LINEA ORTE - FALCONARA
Raddoppio PM228 - Castelplanio

Lotto1: PM228 - Genga

OSSERVAZIONI

Comune di Fabriano

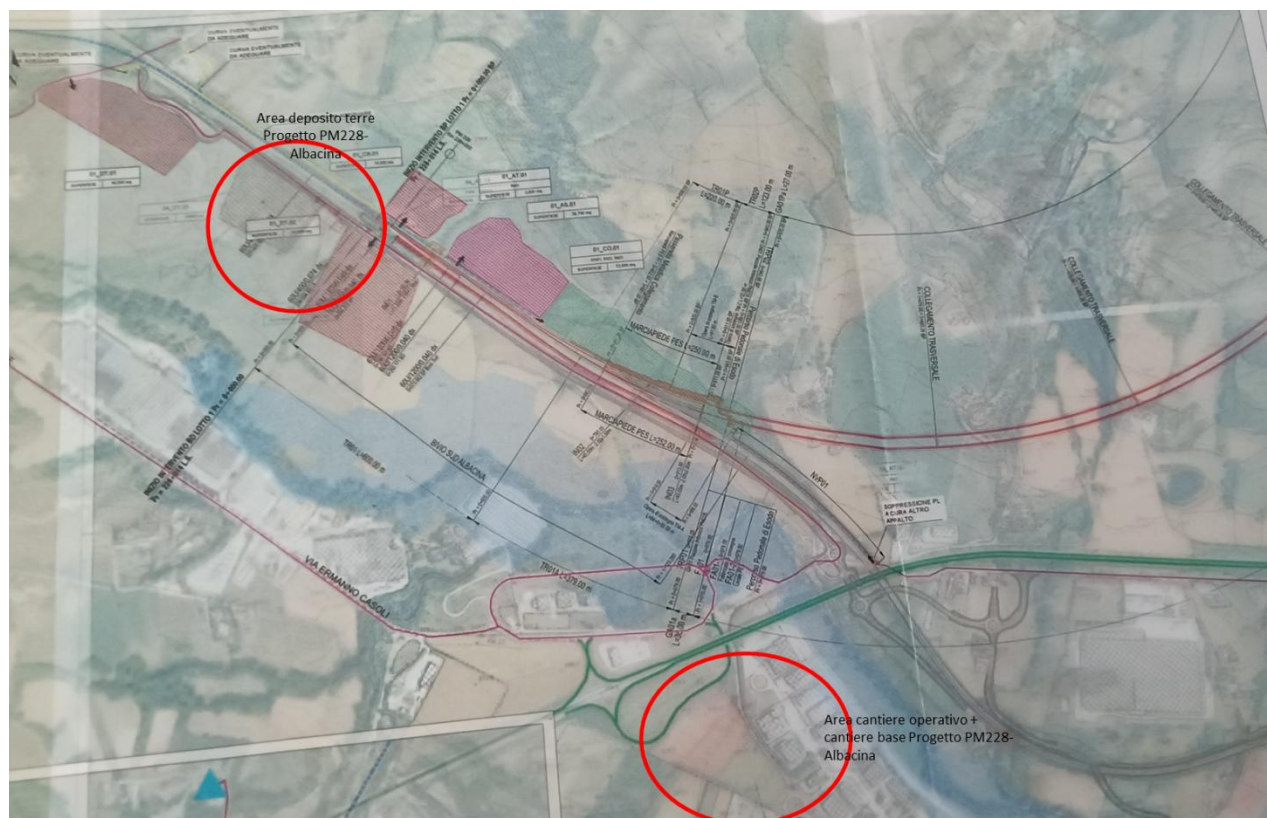
Dal punto di vista della conformità del progetto con le previsioni del PRG del Comune di Fabriano, si evidenzia che pur essendo il tracciato prevalentemente in galleria, parte del suo tracciato risulta in variante allo strumento urbanistico vigente e dunque la sua approvazione ne costituirà variante.

Si segnala che nella stessa area sono previsti i lavori di realizzazione della Pedemontana delle Marche - Tratto Fabriano Est (SS 76 Campo dell'Olmo) - Sassoferrato (SP16 Berbentina). Primo stralcio: Fabriano Est - Fabriano Ovest (AN261) per il quale è stato pubblicato in data 08/08/2025 l'Avviso di avvio del procedimento volto all'apposizione del

vincolo preordinato all'esproprio, all'approvazione del progetto ed alla dichiarazione di pubblica utilità dell'opera (artt. 11 e 16 D.P.R. 327/2001 e s.m.i.).

Inoltre si evidenzia che parte della zona oggetto degli interventi e della ubicazione delle aree di cantiere è ad oggi oggetto di una proposta tecnica di variante al PRG vigente approvata ai sensi della L.R. 19/2023 con deliberazione di consiglio comunale n. 33/2025.

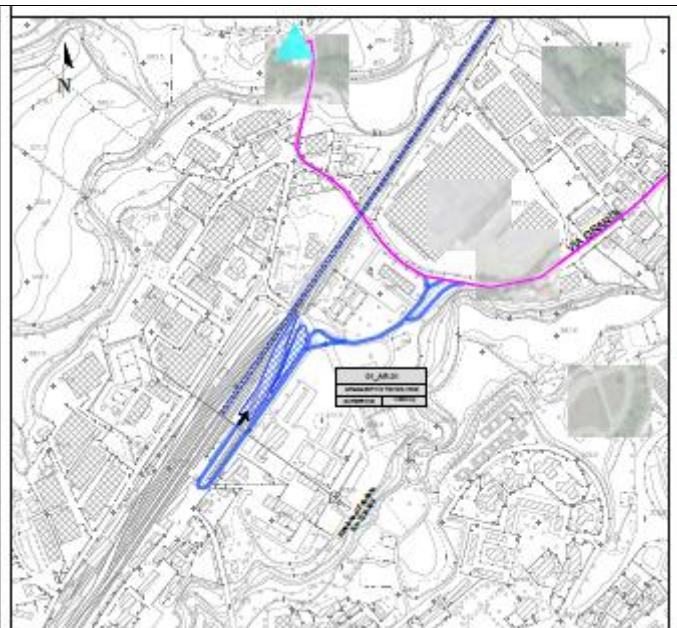
- le aree di cantiere sono localizzate in zone adiacenti alle aree di cantiere oggi occupate per la realizzazione del raddoppio PM228-Albacina in corso di realizzazione;

Durante gli incontri è stato evidenziato che tale scelta è derivata dal fatto che gli appalti dei lavori in essere prevedono che le aree occupate dai cantieri siano riconsegnate a fine lavori nello stato *ante operam*.

Tuttavia, considerato che le aree ad oggi sede dei cantieri subiscono importanti trasformazioni in termini ambientali e di infrastrutturazioni utili agli insediamenti in esse previsti, si evidenzia che al fine di limitare al massimo il consumo di suolo e la compromissione di ulteriori aree si ritiene necessario che lo studio relativo alla cantierizzazione, nelle successive fasi progettazione, tenga conto della eventuale disponibilità, di aree già idonee.

Soluzione Rotatoria Ø23 m

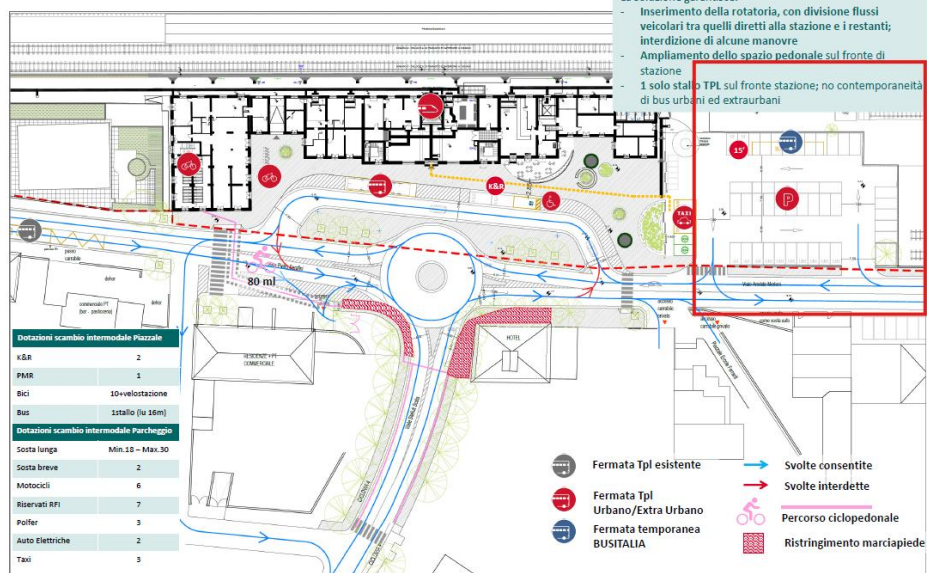
Relativamente al cantiere di armamento e nuove tecnologie si segnala che è attualmente in corso di progettazione (PFTE) da parte di RFI il restyling delle aree esterne alla stazione ferroviaria e che nell'area ove di passaggio dei mezzi per il carico/scarico materiale è prevista la realizzazione di un parcheggio a servizio dell'utenza ferroviaria.

Il concept dell'area esterna alla stazione ferroviaria condiviso con l'Amministrazione comunale è riportato di seguito:

Ipotesi C.1: Corsello K&R + Fermata BUS TPL

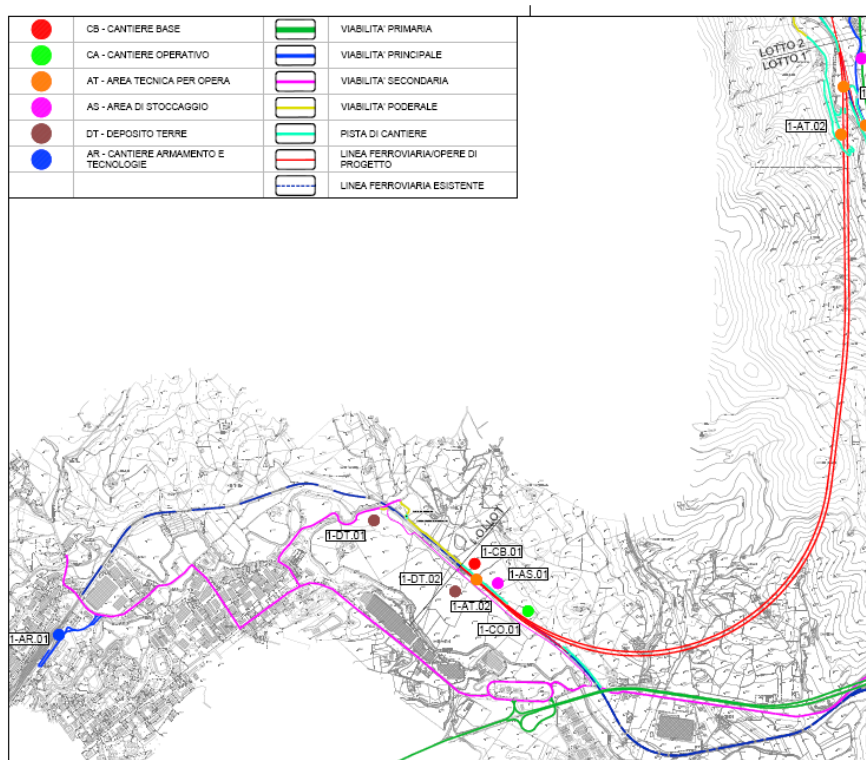
Si ritiene dunque che la localizzazione e comunque la modalità di accesso dei mezzi all'area di armamento, debba essere revisionata/modificata.
